臺南市政府 函

主旨：檢送96年8月6日臺南市都市計畫委員會第261次會議紀錄乙份，請查照。

臺南市都市計畫委員會第二六一次會議簽到簿

臺南市都市計畫委員會第 261 次委員會 報告第一案

圖十 擬定臺南市安南區（海佃路一段東側
地區）細部計畫案重劃範圍示意圖

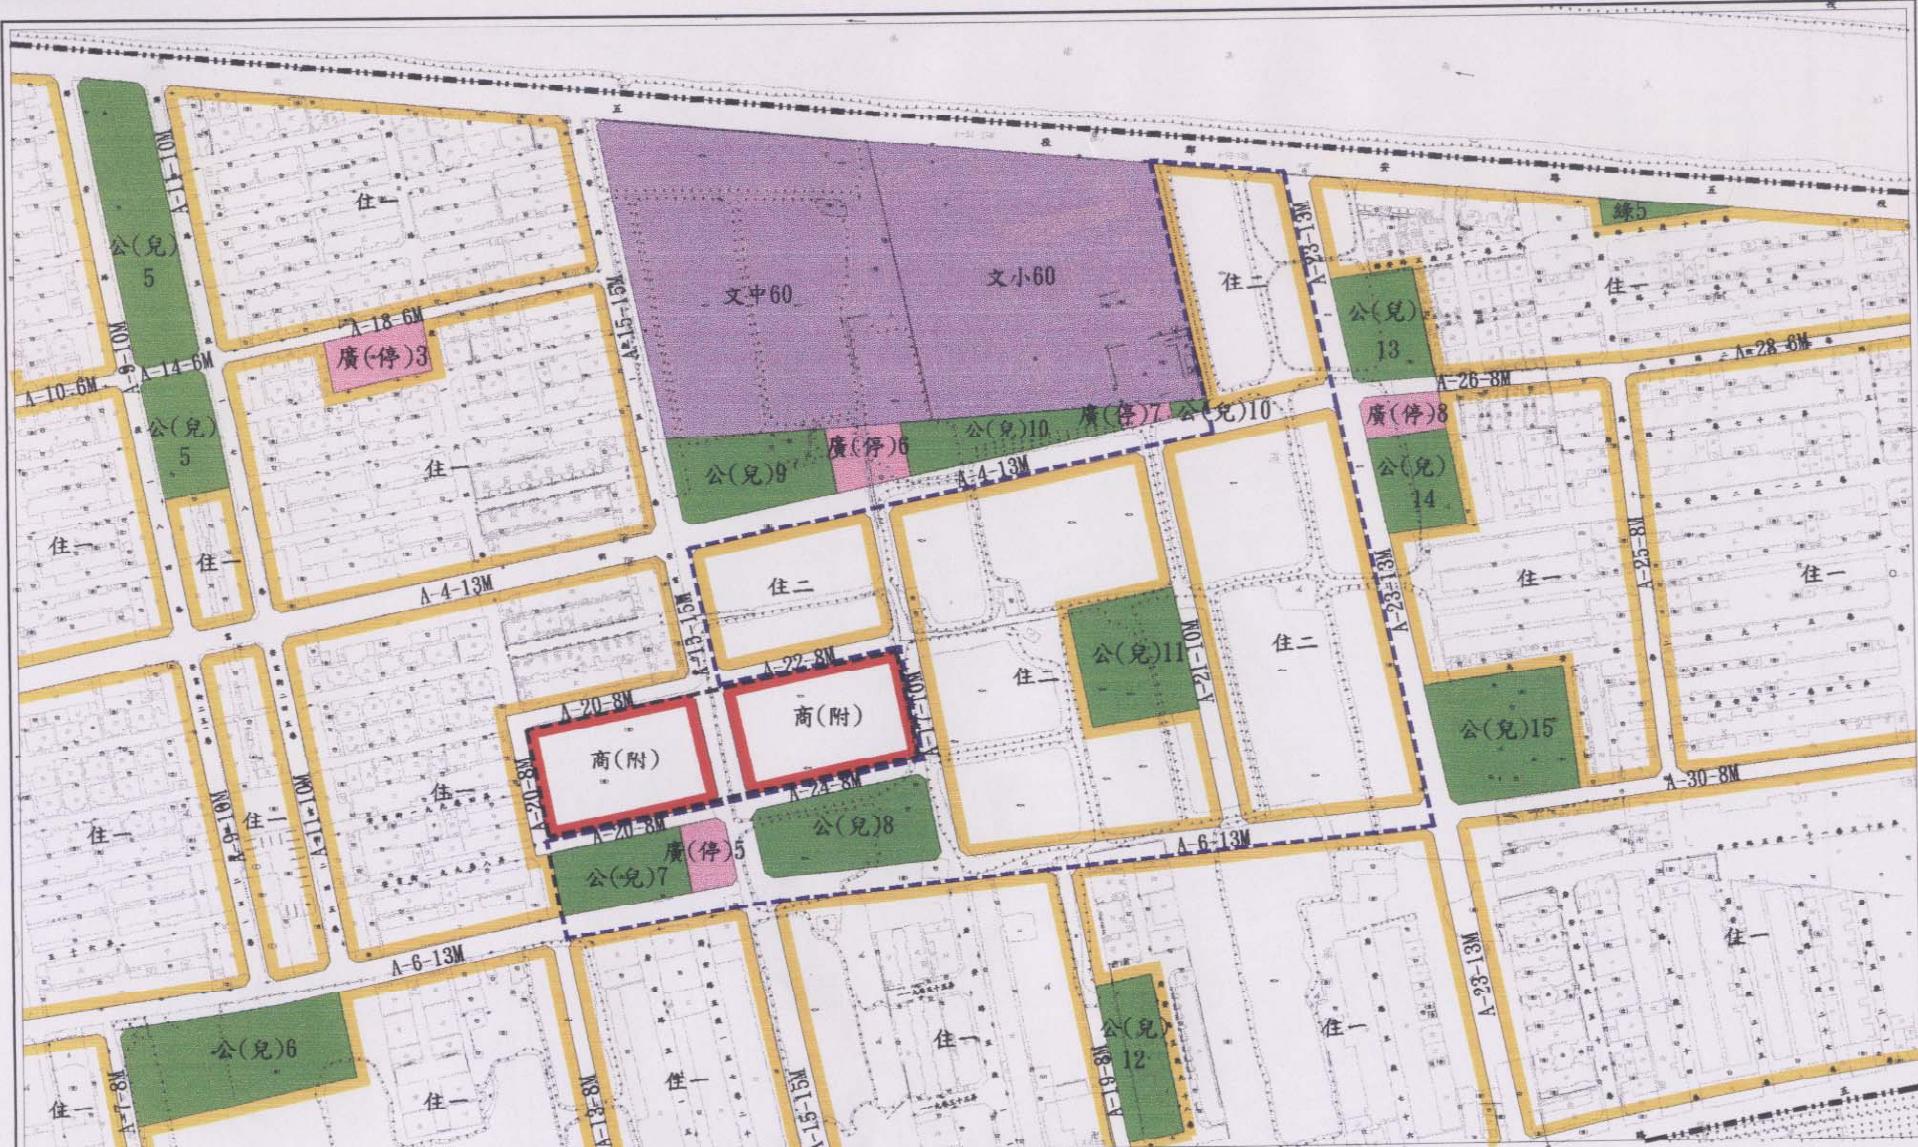
案名	「擬定臺南市安南區(海佃路一段東側地區)細部計畫案」之第七章事業及財務計畫內有關市地重劃範圍負擔比例疑義案
說明	<p>一、辦理機關：臺南市政府</p> <p>二、辦理依據：</p> <p>依據 96 年 7 月 16 日南市都計字第 09616538940 號臺南市都市計畫委員會第 260 次會議紀錄辦理。</p>
	<p>三、緣起：</p> <p>民國 91 年 7 月 3 日發佈實施之「擬定臺南市安南區(海佃路一段東側地區)細部計畫案」內「住二」住宅區規定應以市地重劃方式進行開發，又依前開細部計畫案說明書第七章事業及財務計畫內之「表八擬定臺南市安南區(海佃路一段東側地區)細部計畫案重劃範圍面積表」內容備註欄載明「公共設施負擔比率約 39.12%」，惟經市府都市發展局以一千分之一數值航測地形圖，重新核算該已發佈實施細部計畫之市地重劃範圍內公共設施比例卻僅達約 30%，顯然與該案說明書載明內容有不一致之情形，現因土地所有權人擬依規定申請辦理市地重劃，造成實務執行上顯然有窒礙難行之處。該案原於 96 年 6 月 27 日提請大會研議，惟因案情尚待釐清，經大會決議俟查明原委後再提報都委會研議，故經查明後再提會報告。</p>
	<p>四、說明：</p> <p>(一) 「擬定臺南市安南區(海佃路一段東側地區)細部計畫案」係依法於民國 91 年 7 月 3 日發佈實施，依其細部計畫說明書第五章實質計畫第一節計畫人口及土地使用計畫載明：「……。另為取得公共設施用地，參照安南區其他地區之規定，於海佃國小南側尚未建設地區劃設重劃範圍(分區名稱為住二部分)，並規定應以市地重劃方式進行開發……」(附件一)，另參照第七章事業及財務計畫所載：「……辦理重劃範圍內各項面積統計詳如表八，其配置內容詳如圖十。」(附件二)。</p> <p>(二) 次按市府都市發展局依照本案現行已發佈實施之細部計畫內容，重新以一千分之一數值航測地形圖進行核算，顯示該市地重劃範圍面積約為 8.25 公頃、公共設施面積負擔比例僅約 30%，而該案發布實施之細部計畫說明書第七章事業及財務計畫所載市地重劃範圍面積約為 7.72 公頃、公共設施負擔比率約為 39.12%，其市地重劃範圍面積誤差為 0.53 公頃、公共設施負擔比率約為 9.12%，兩者非屬合理誤差範圍，顯係為計畫書、圖不符。</p> <p>(三) 依據內政部 68 年 3 月 13 日台內營字第 942 號解釋函：「都市計畫書圖不符時，應查明其錯誤原因予以訂正，並依都市計畫變更程序辦理，但不受定期通盤檢討之限制」，故現因細部計畫說明書與計畫圖不一致，為求兼顧人民權益、行政程序及實務執行之衡平性，本府擬依前述內政部解釋函及相關都市計畫法令辦理該案之都市計畫變更程序，以修正計畫書圖不符之部分。</p>

(二) 附件二 計畫書第 35、37 頁 六、以上提會報告後，將依前述辦理該案都市計畫變更程序，以修正計畫書圖不符之部分。
市府初核意見	請准予備案。
市都委會決議	一、本案除查明錯誤原因予以訂正外，應以本計畫可行性、公平性與合理性處理。。 二、准予備案。

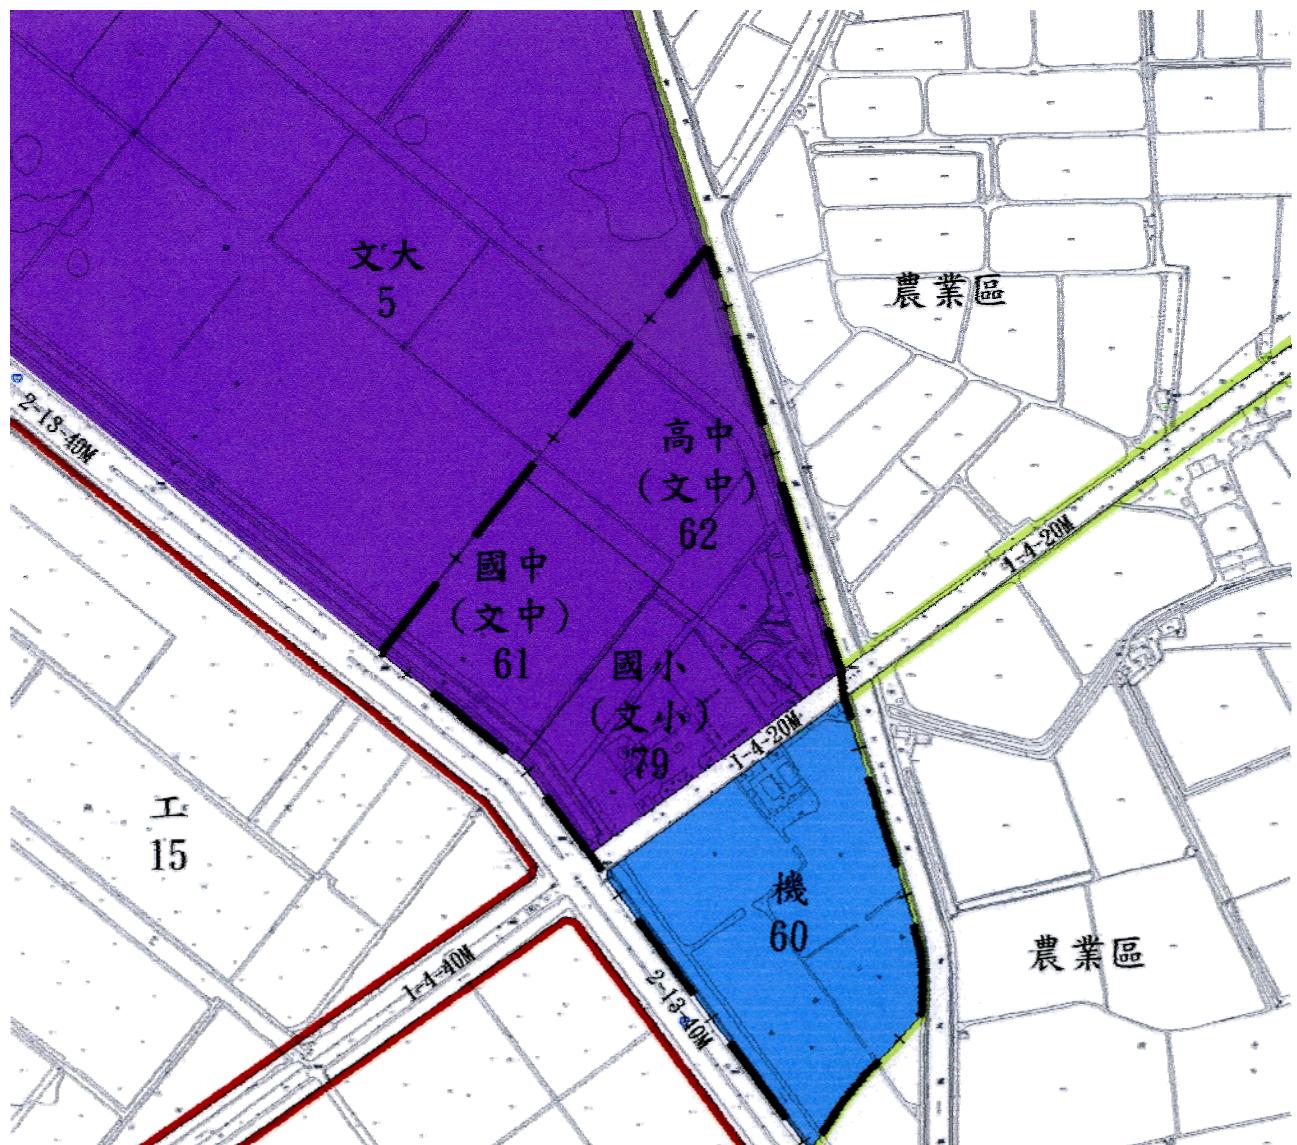
- (一) 鑑於申辦優先承購權之程序複雜，且涉及現住戶之意願（如不願繳交 5 年使用補償金、不願以市價向國產局購地及開發時之填土成本由誰支付等因素），為避免現住戶申辦優先承購權之進度影響「公 53」公園用地（紅樹林水景公園）與「機 60」用地（供環保局與稅捐處）之建設期程，並兼顧現住戶權益的情況下，修正本次變更內容（詳圖四）。
- (二) 修正原則如下：
1. 有關住宅區部分：
 - (1) 鑑於國產法對於現住戶之優先承購權的相關規定，故為保障現住戶之權益，綜合考量現住戶之實際使用範圍及原「變更臺南市主要計畫（第三次通盤檢討）案」時之住宅區位與面積而調整劃設之。
 - (2) 參酌本案鄰近細部計畫區內住宅區（建成區）的建蔽率與容積率，訂定本住宅區之建蔽率與容積率分別為 50%、150%。
 - (3) 住宅區係恢復為原「變更臺南市主要計畫（第三次通盤檢討）案」時之住宅區位置，故未涉及「臺南市都市計畫變更回饋規定

- (4) 有關現住戶優先承購土地部分，請依國產局主管法規繼續申辦。
2. 「機60」機關用地係供本市稅捐稽徵處與環保局使用，故依95年4月24日召開「安南區安明路與本田街口『機60』、『文中61』、『文中62』與『文小79』等用地調整協商會議」之決議，以不低於3公頃為原則，並參酌現住戶分佈位置與本府工務局提供之曾文溪排水之河川治理線予以調整其變更範圍。
3. 配合上述原則，調整「公53」公園用地與「文中小」學校用地（集中一處）之變更範圍。

准予備案。

人行步道標準平面圖

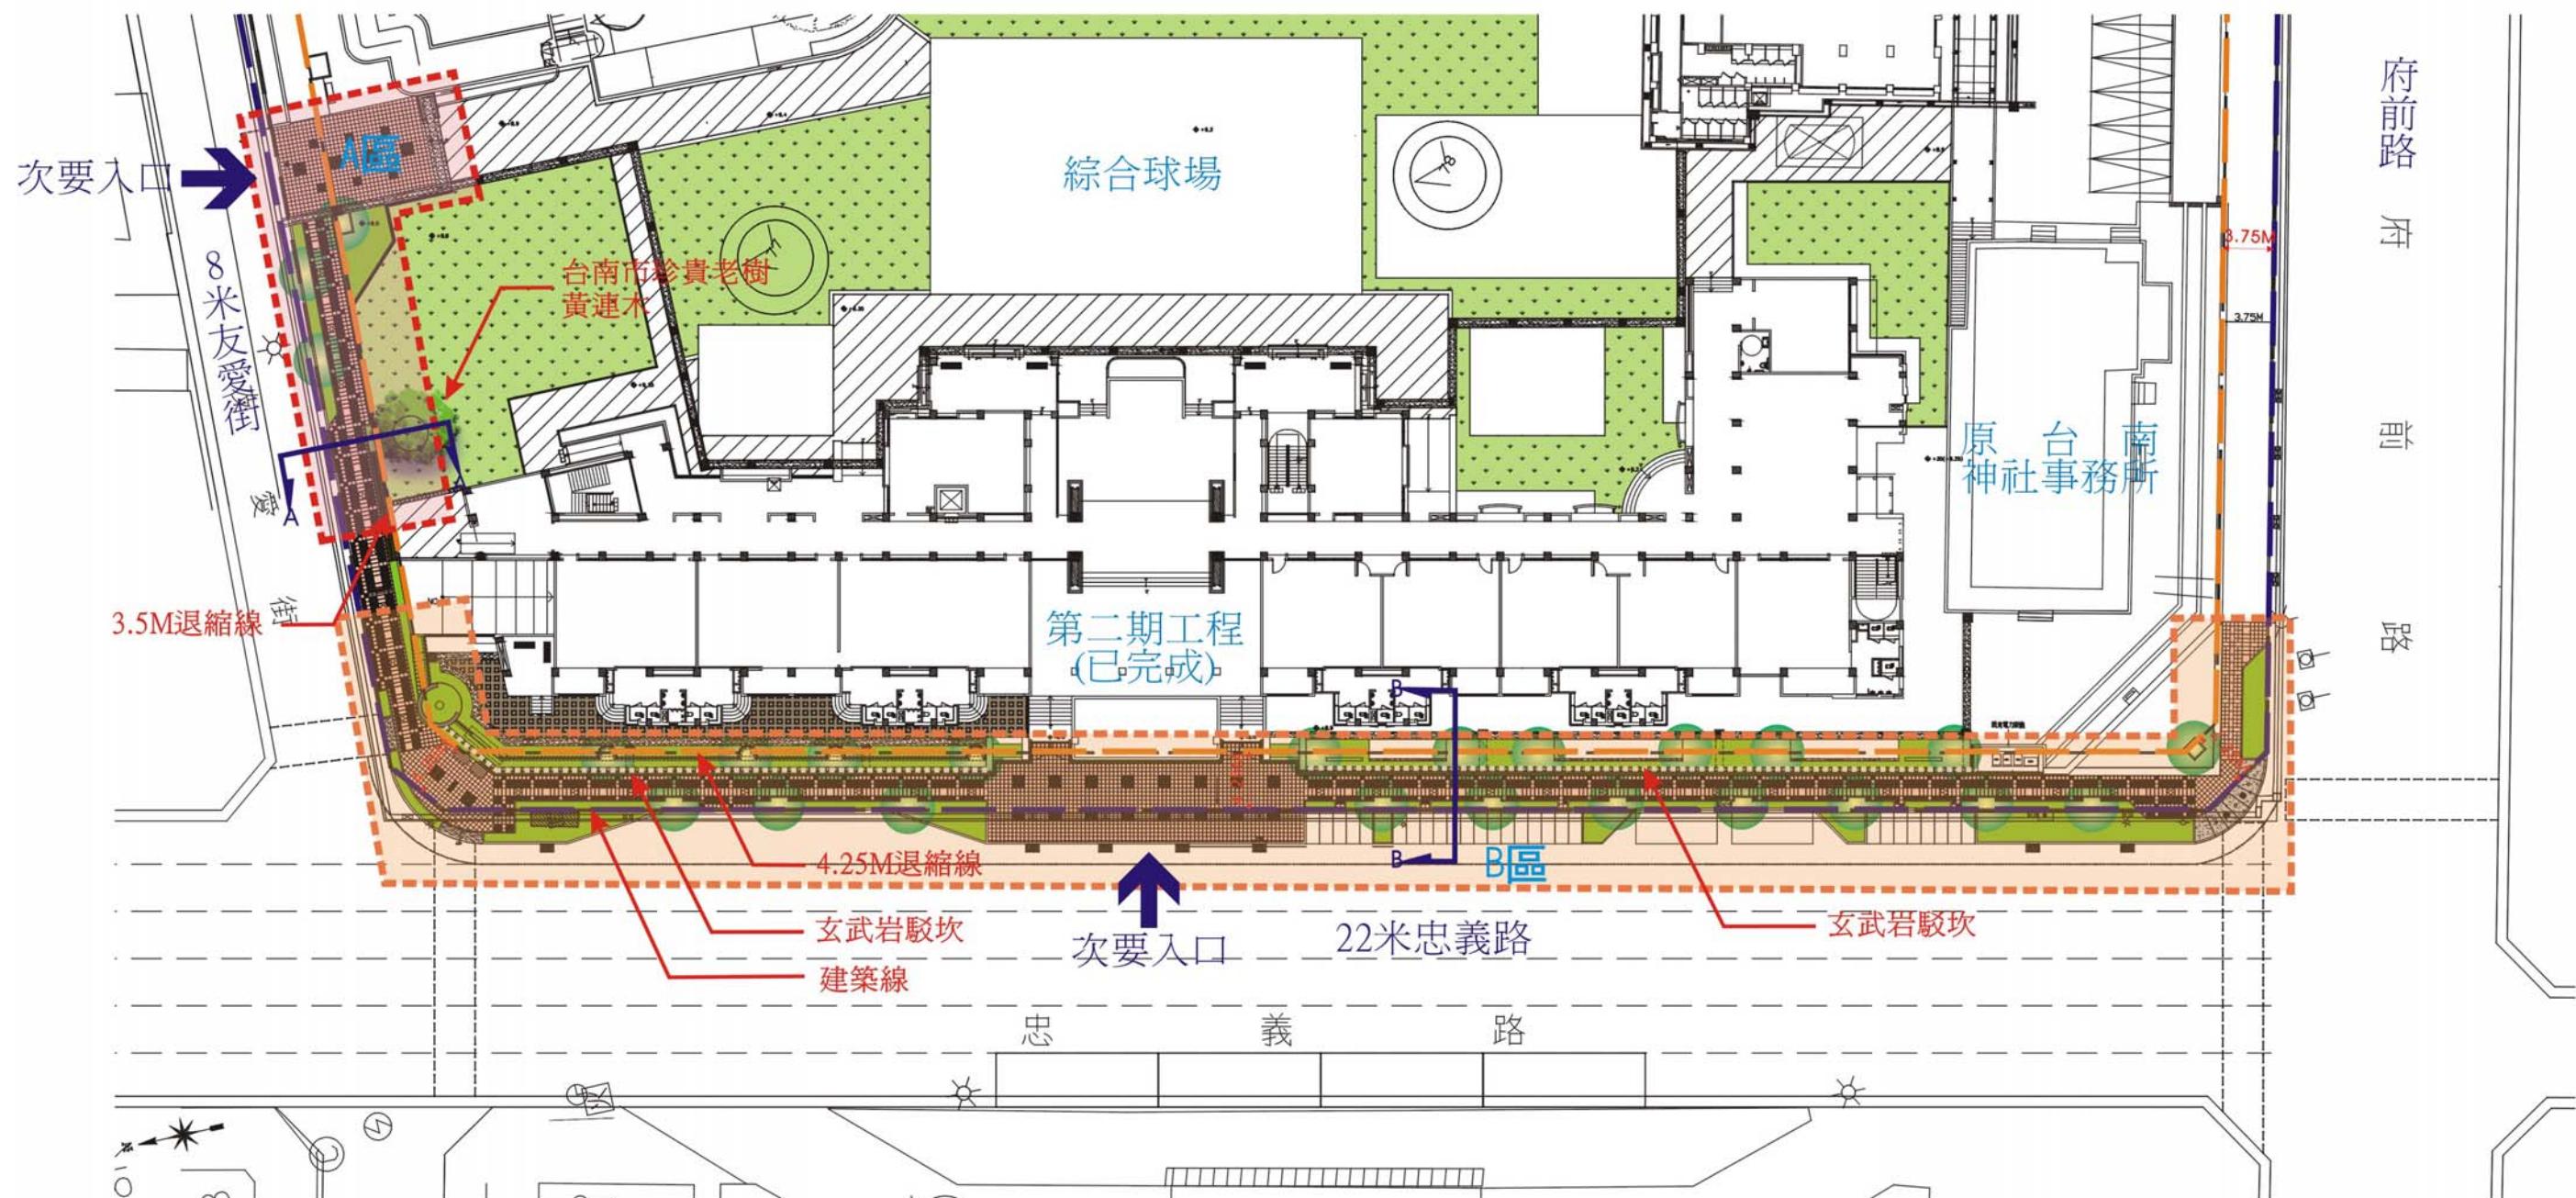
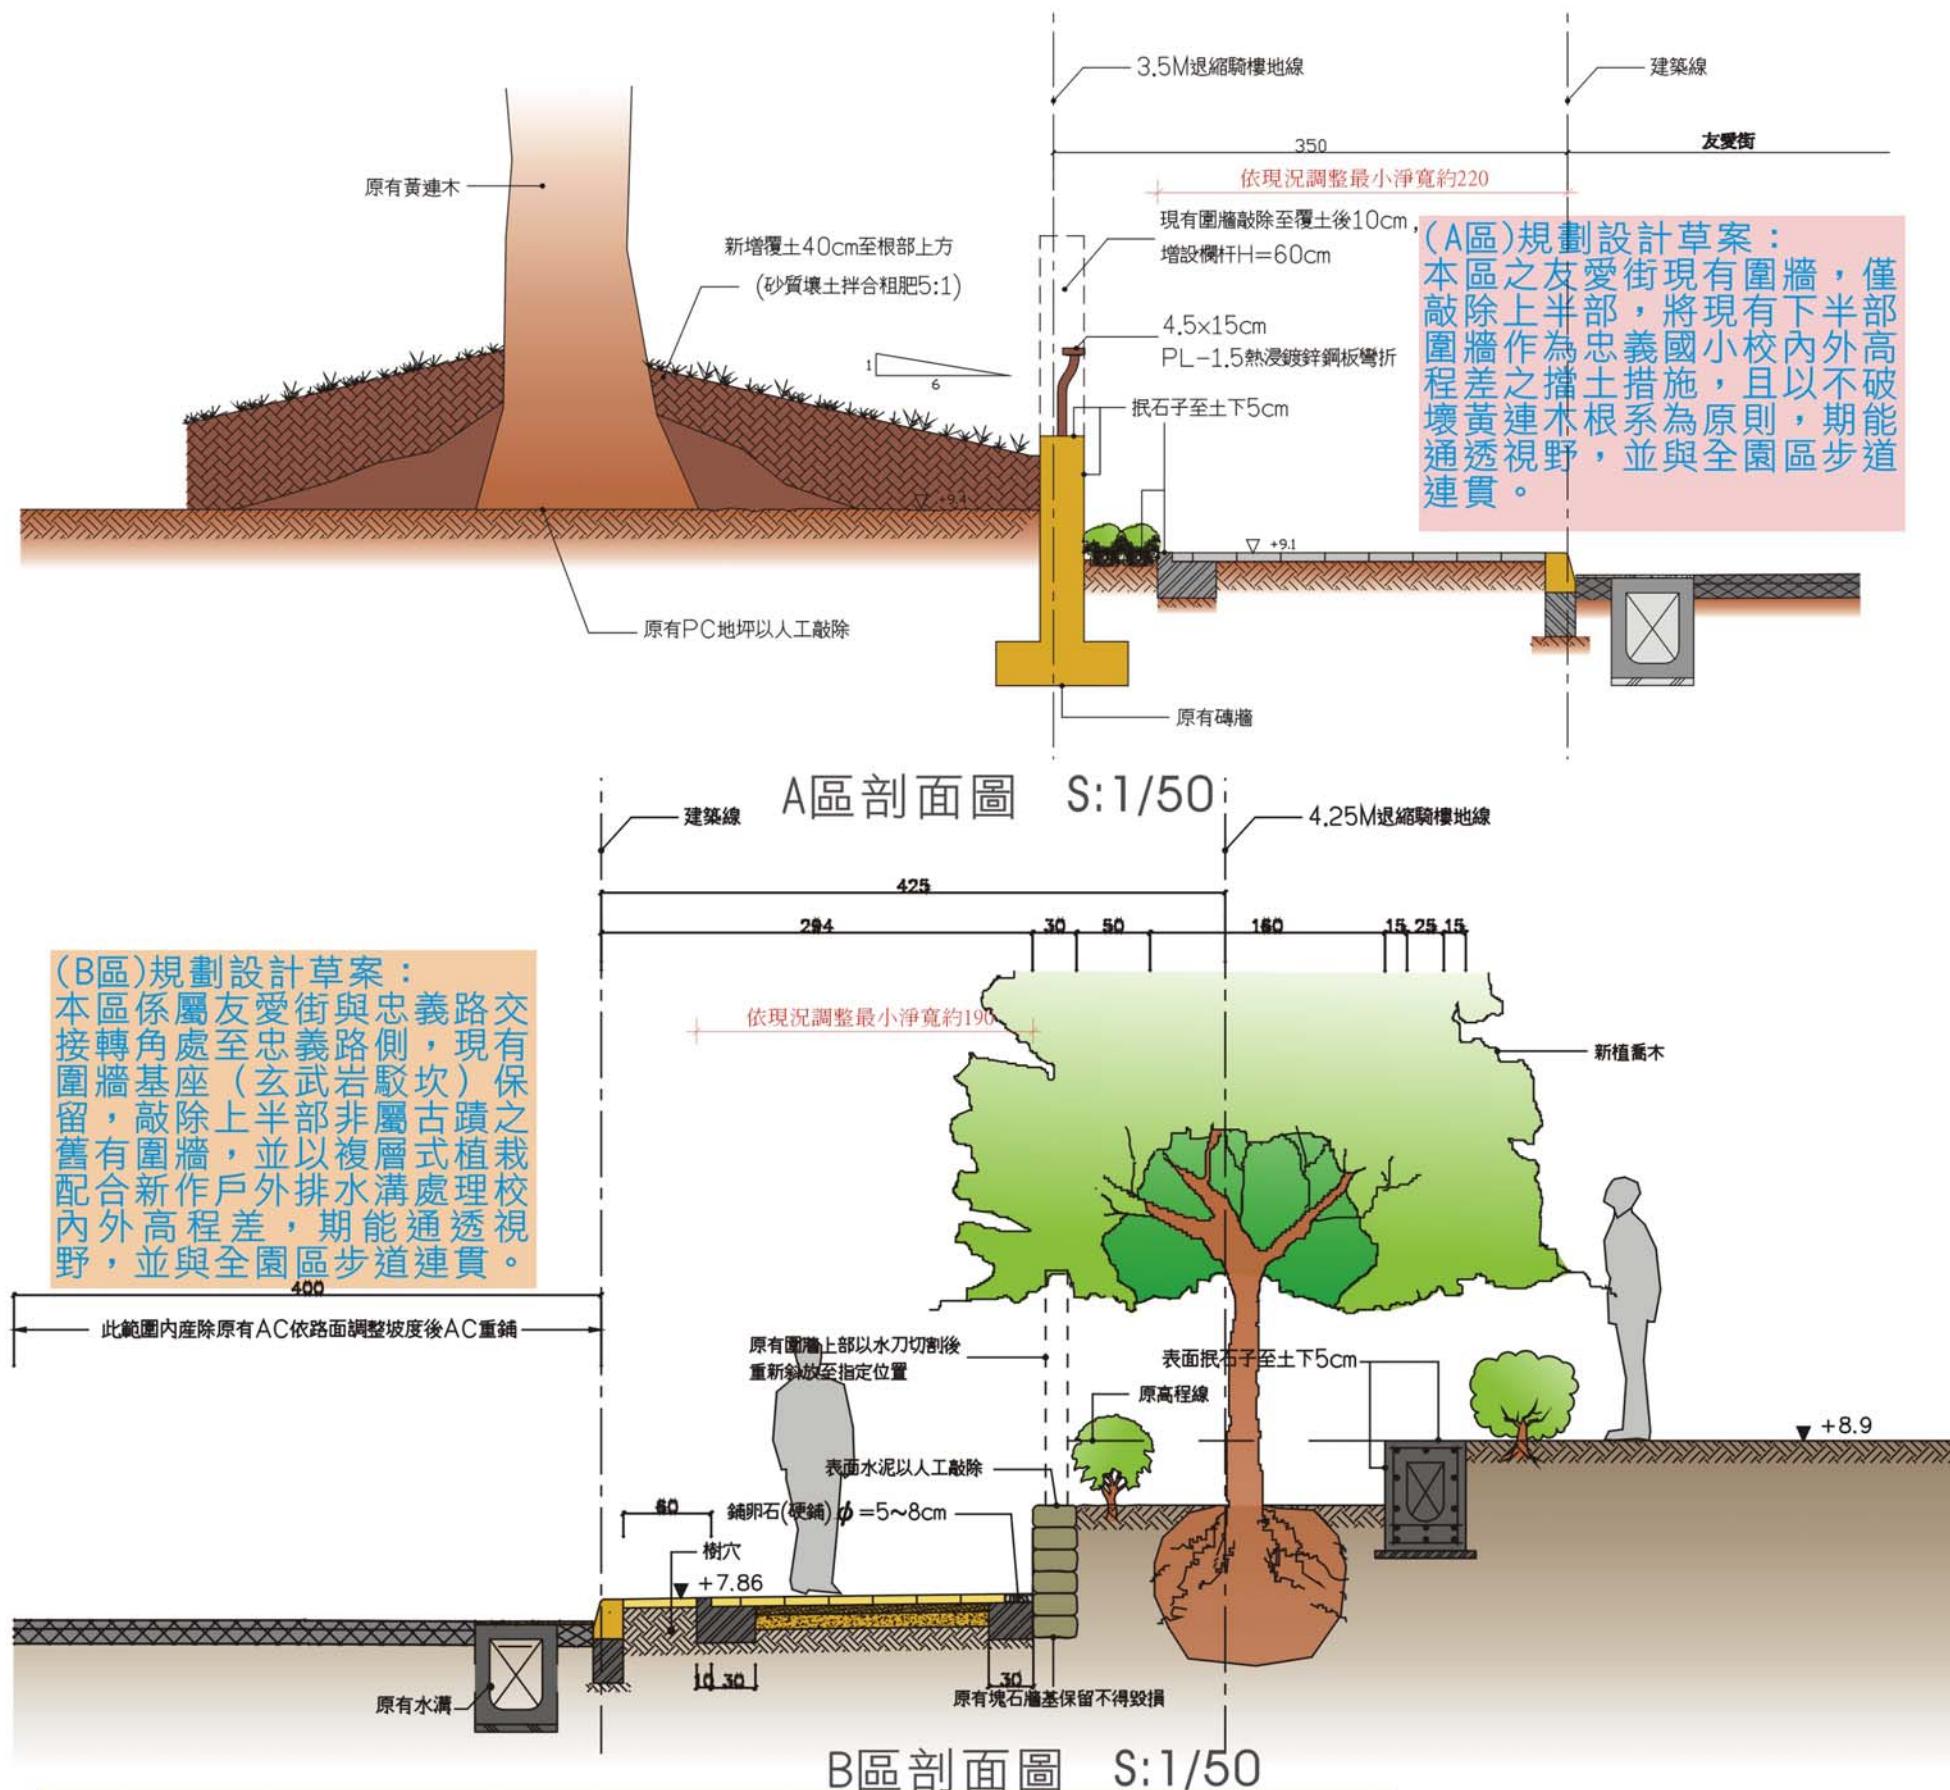
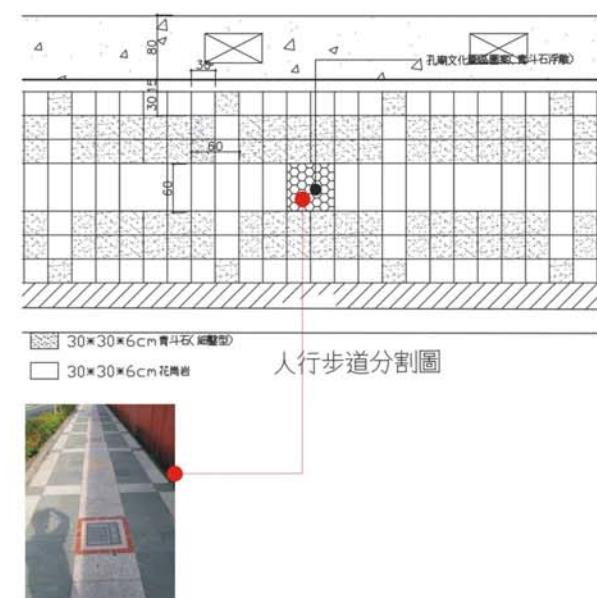
(A區)遭遇課題: 友愛街圍牆旁校內之黃連木於95年經台南市政府列為珍貴老樹，並建議維持現況，以不破壞其根系為原則，為維護老樹而維持現有之磚牆，則約有10~25cm座落於法定騎樓地內，無法符合規定之3.5公尺。另在人行道寬度僅3.25公尺的情況下，為配合臺南市植栽綠化都市設計審議原則及人行步道綠美化並設置植栽穴，本區人行道最小淨寬將僅約2.2公尺，無法符合該條例第4條「人行道淨寬不得小於2.5公尺」之規定。

本區因應老樹保存擬請同意騎樓地寬度得小於3.5公尺、人行道淨寬得縮減至2.2公尺。

(B區)遭遇課題: 本區現有圍牆基座（玄武岩駁坎）落於法定騎樓地內，基於古蹟維護保存，無法符合「留設4.25公尺騎樓地」之規定；另為配合臺南市植栽綠化都市設計審議原則及人行步道綠美化並設置植栽穴，本區人行道最小淨寬僅約1.9公尺，無法符合該條例第4條「人行道淨寬不得小於2.5公尺」之規定。

本區因應歷史遺跡與都市景觀擬請同意騎樓地寬度得小於4.25公尺、人行道淨寬得縮減至1.9公尺。

<p>(五) 立剖面設計圖說</p> <p>(六) 附件一</p> <p>(七) 附件二</p> <p>(八) 附件三</p> <p>(九) 附件四</p> <p>八、以上提請委員會討論。</p>
市府初核意見	<p>本案因應歷史遺跡及老樹保存與都市景觀，擬請同意所提下列兩區域縮減騎樓地及人行道淨寬度：</p> <p>一、A 區：本區騎樓地寬度得小於 3.5 公尺、人行道淨寬得縮減至 2.2 公尺。</p> <p>二、B 區：本區騎樓地寬度得小於 4.25 公尺、人行道淨寬得縮減至 1.9 公尺。</p>
決議	依市府初核意見通過。
